高浜発電所 1 号炉、2 号炉、3 号炉及び 4 号炉 原子炉設置変更許可申請書 新旧比較表

2021年11月

関西電力株式会社

第2.1図 発電所全体配置図

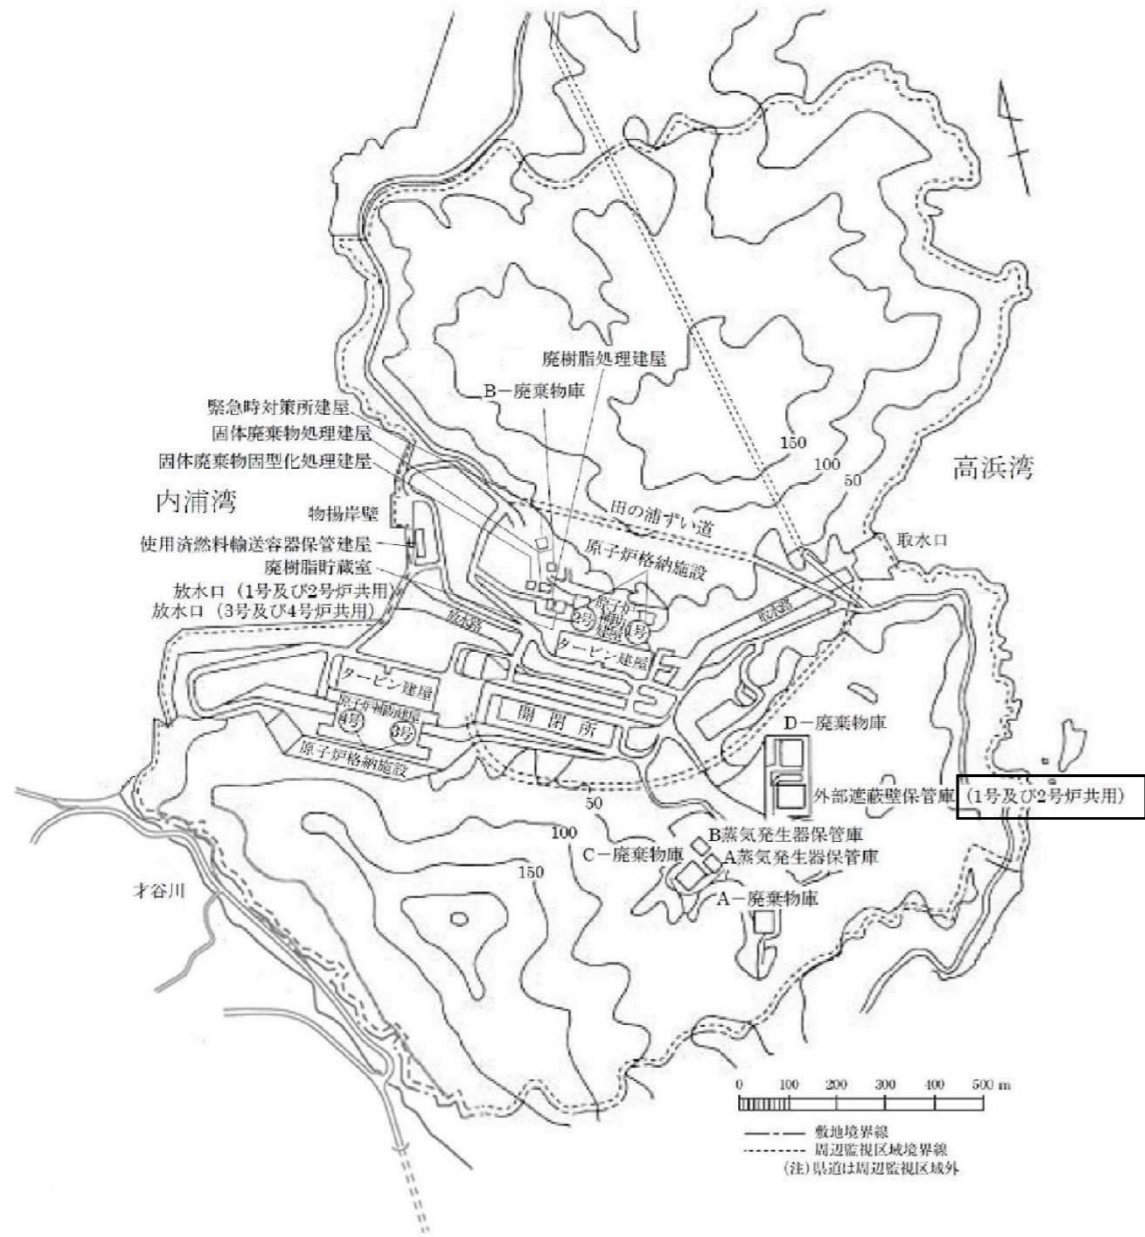
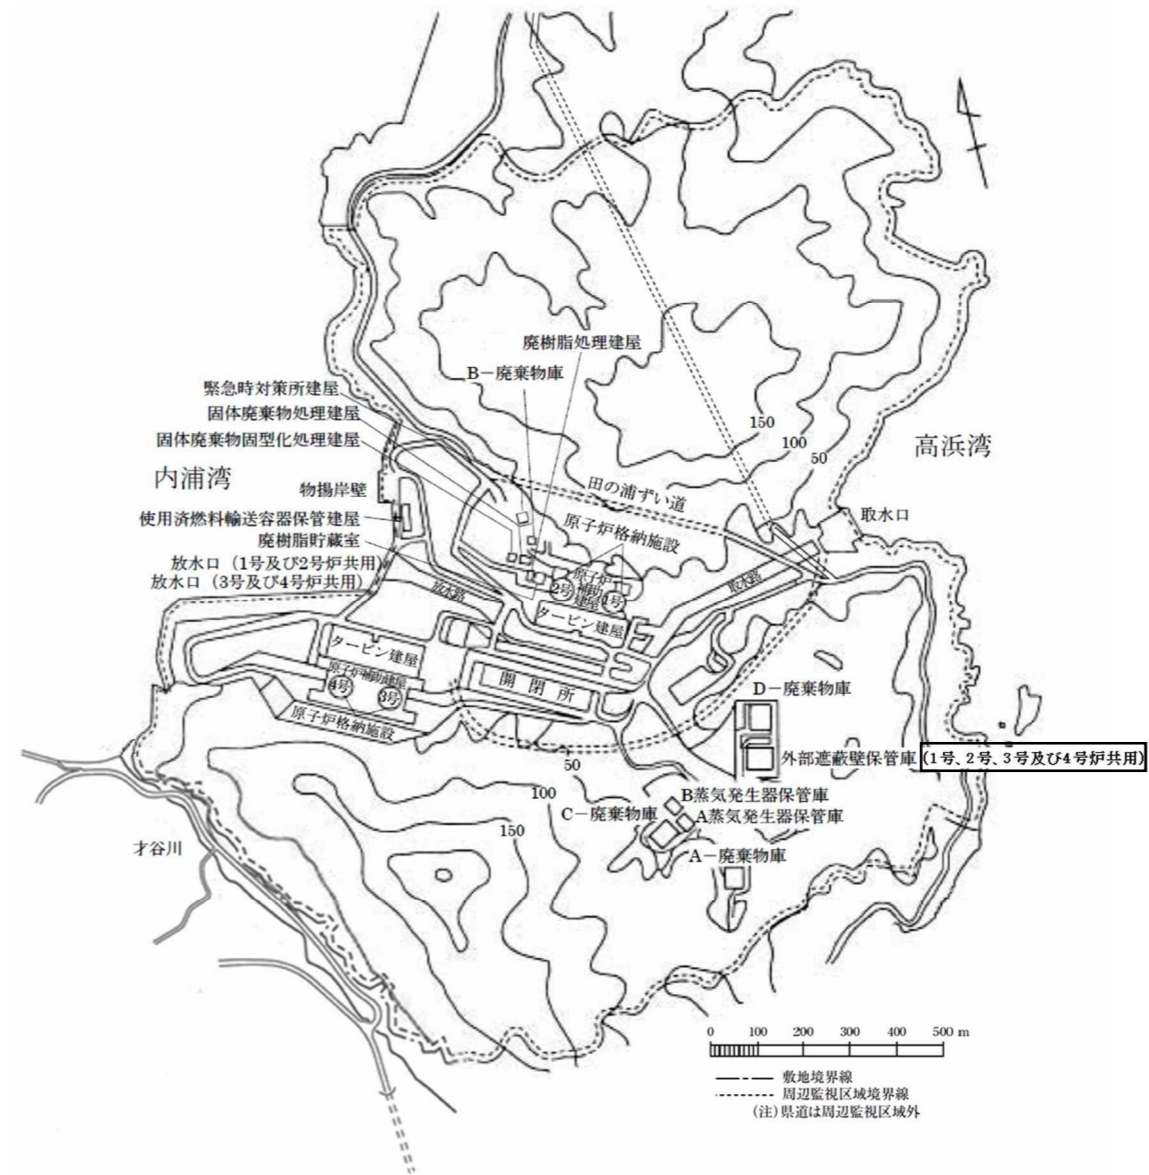
外部遮蔽壁保管庫の共用化

第 2.4.1 図 発電所敷地付近地図

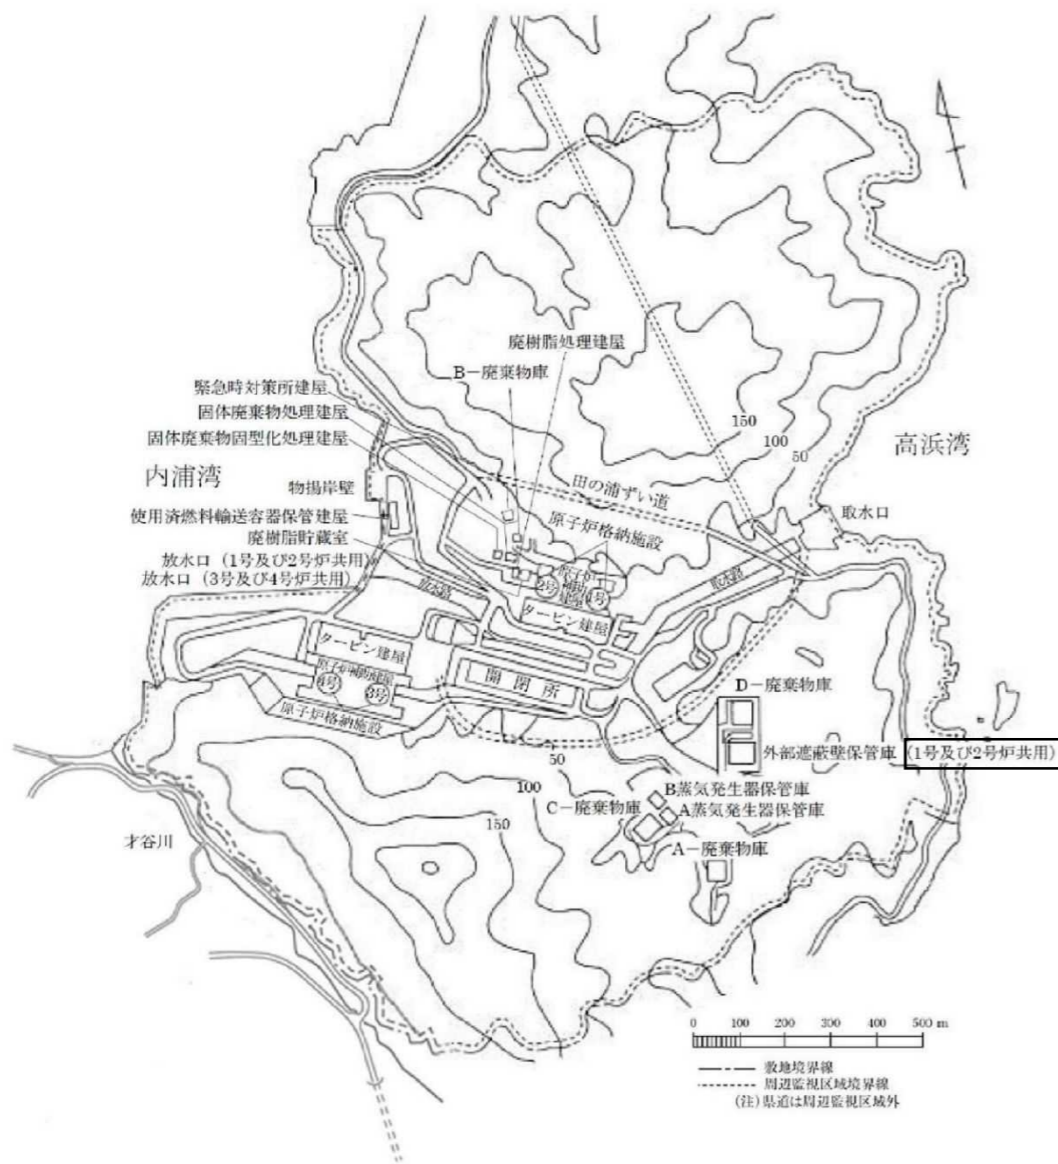
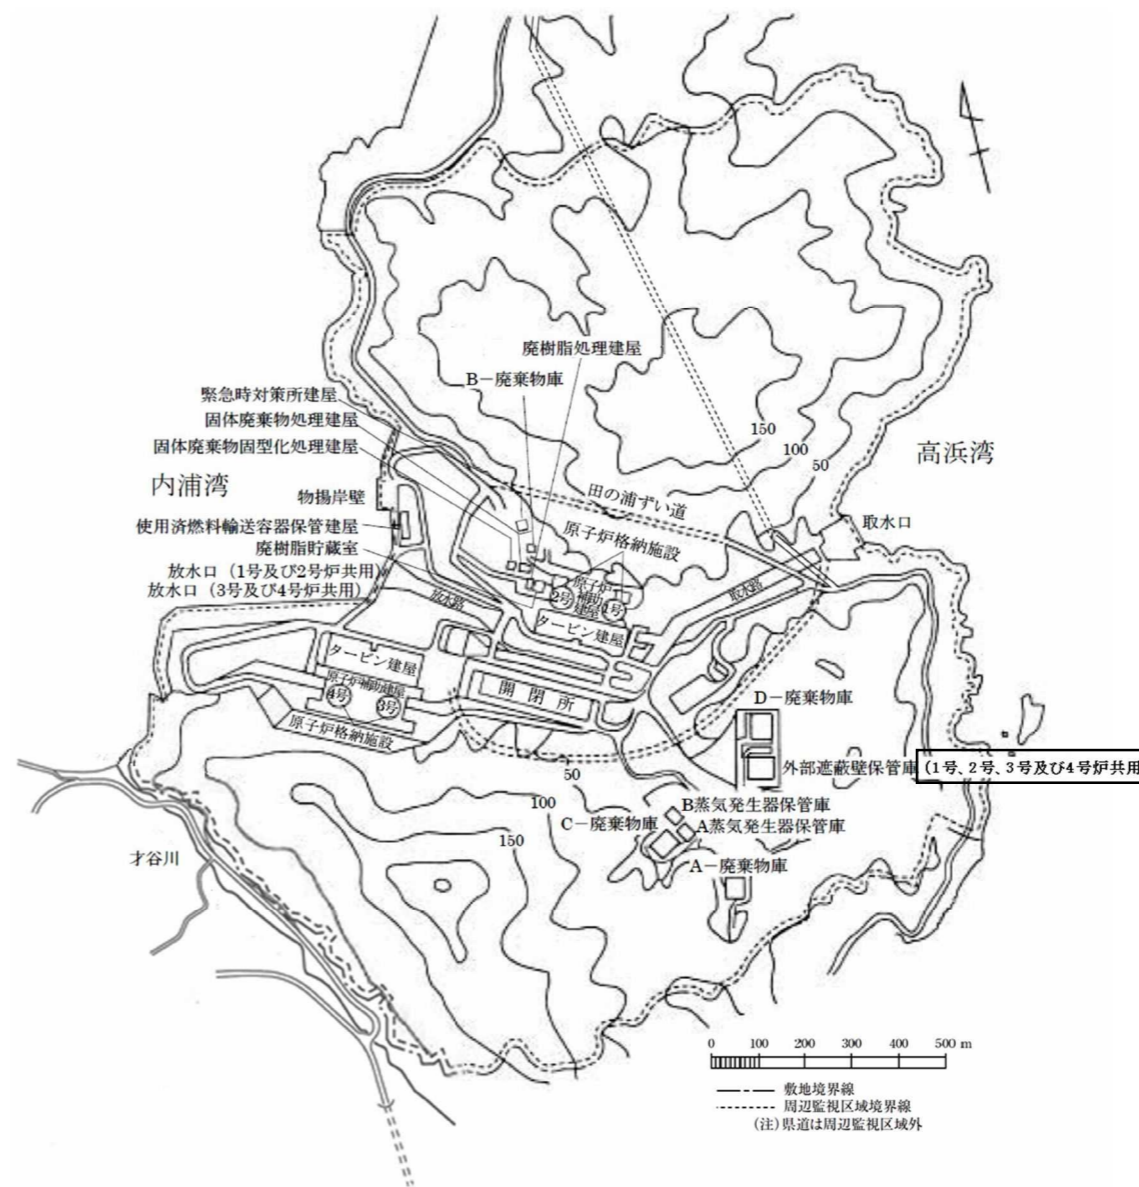
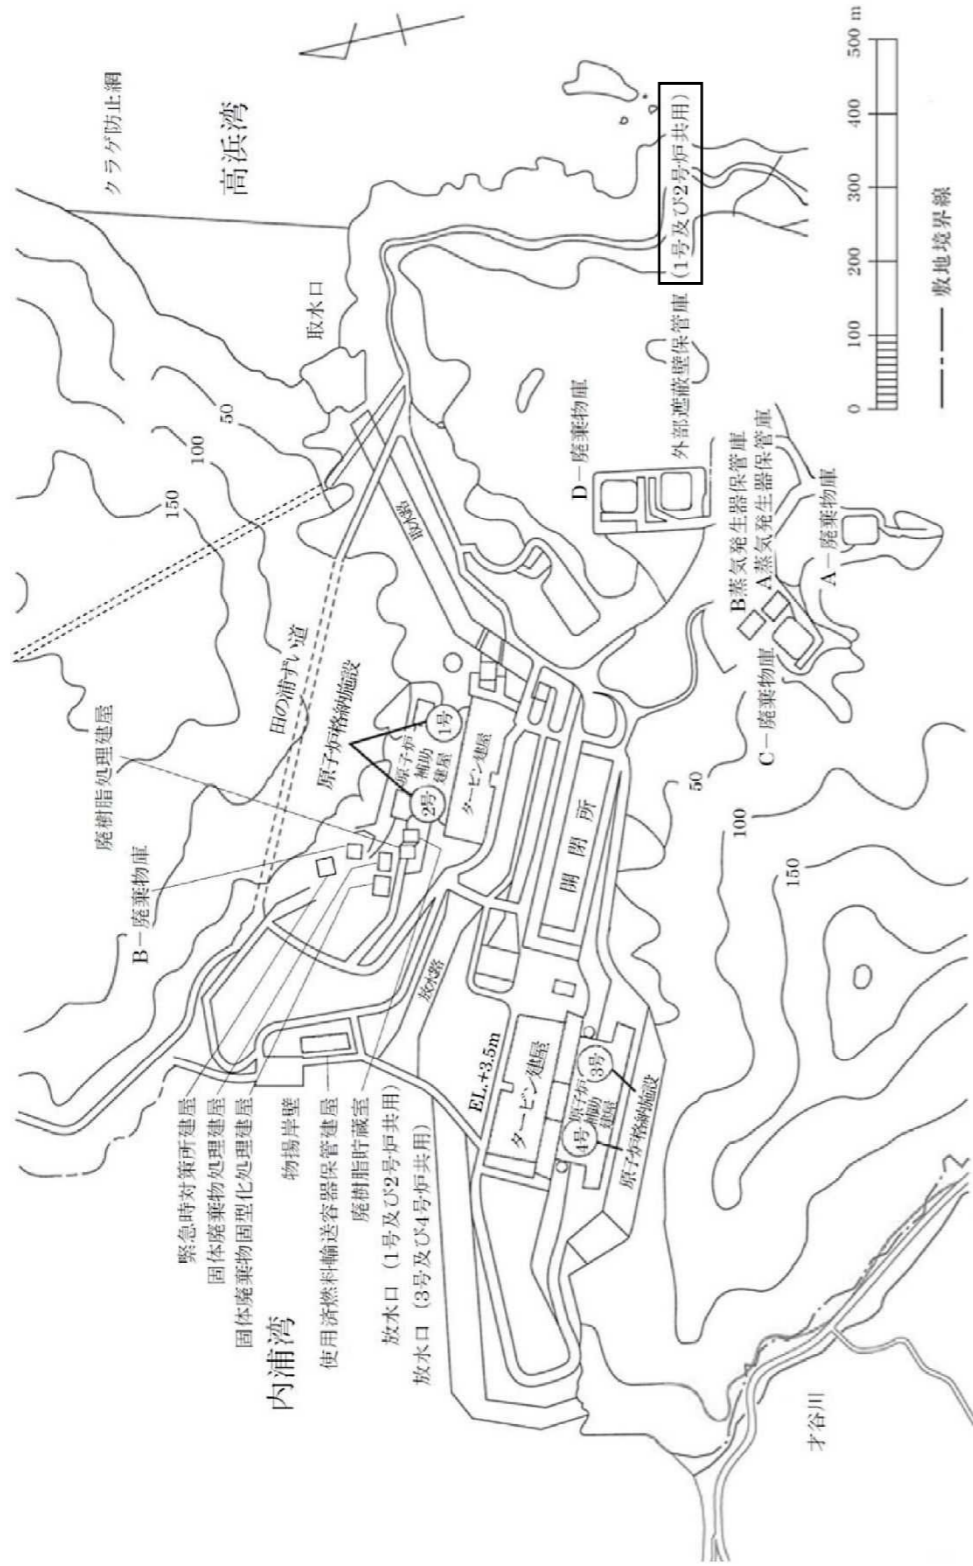
外部遮蔽壁保管庫の共用化

第 2.4.2 図 発電所全体配置図

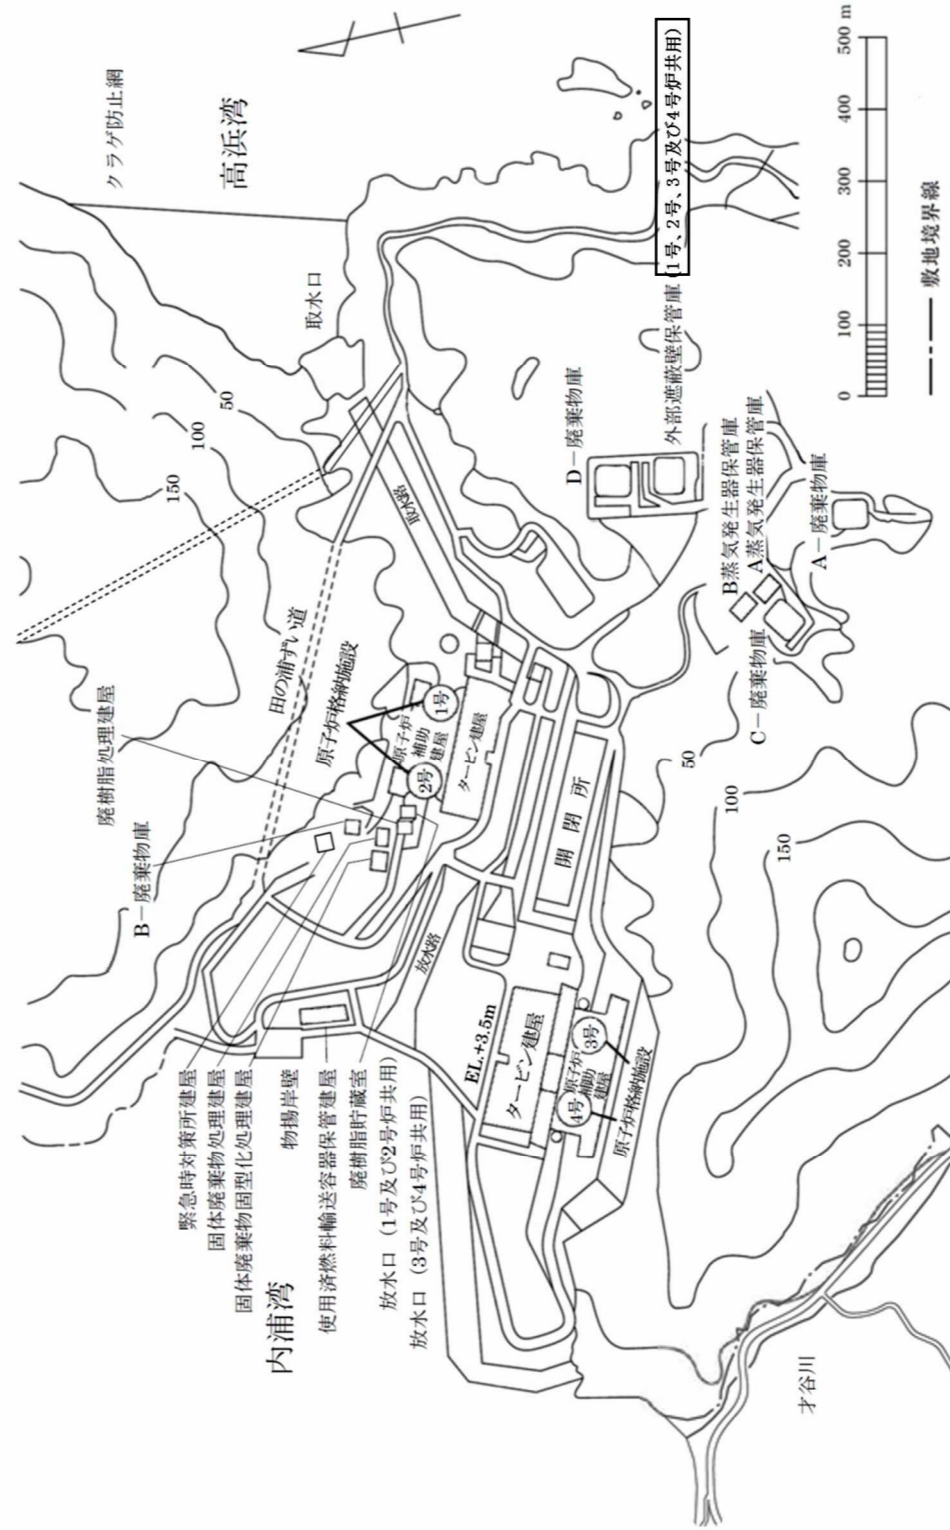
外部遮蔽壁保管庫の共有化

第 7.1 図 放射性廃棄物の廃棄施設の流路線図

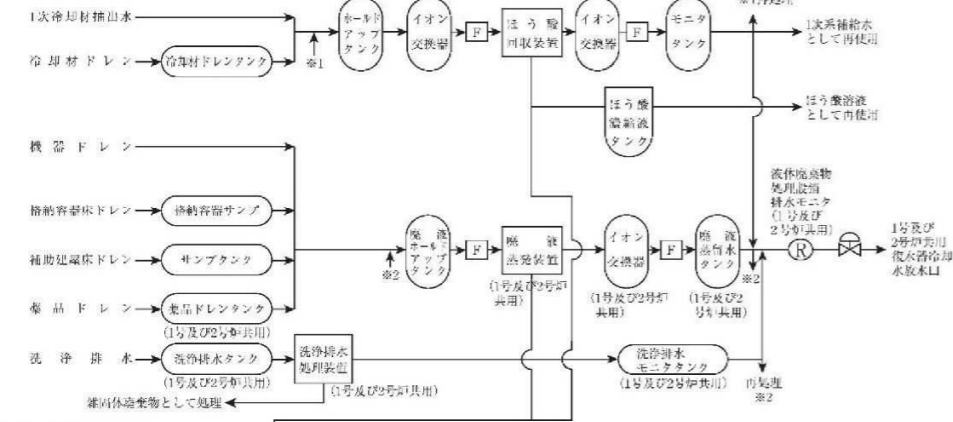
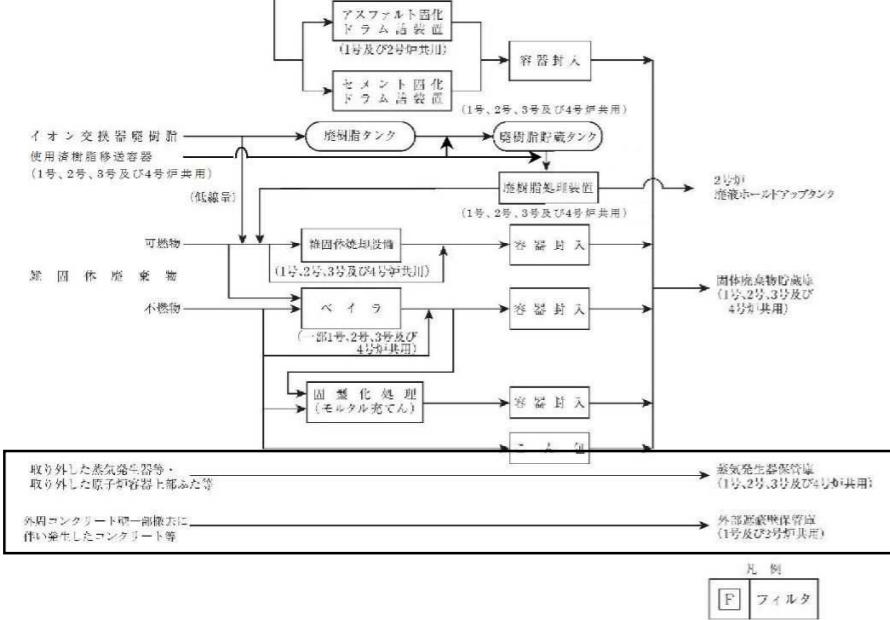
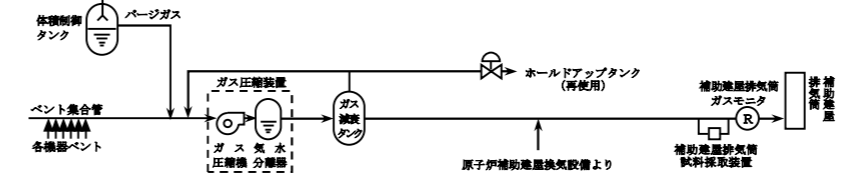
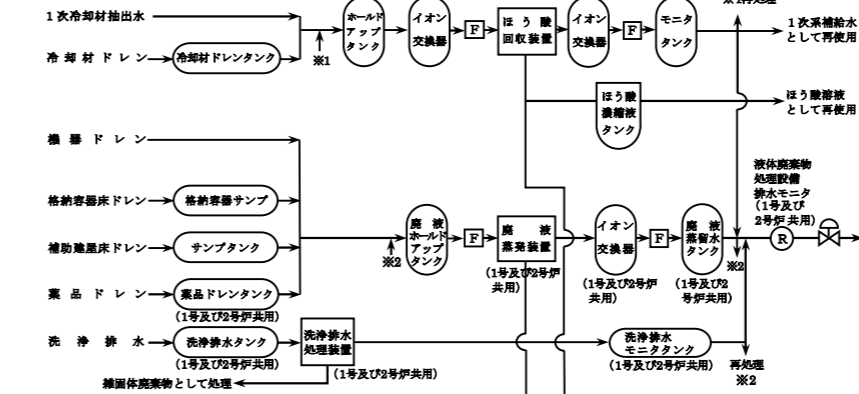
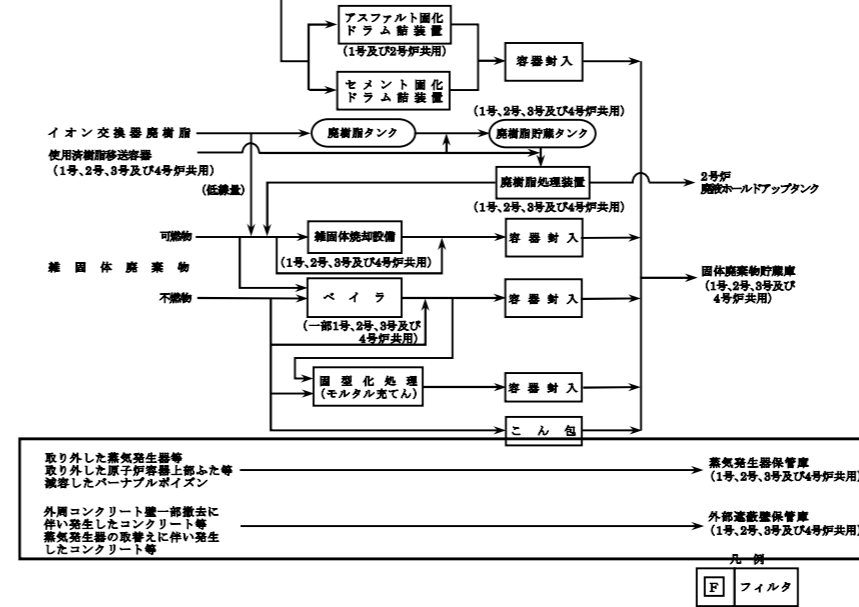
保管対象物の変更  
外部遮蔽壁保管庫の共用  
化
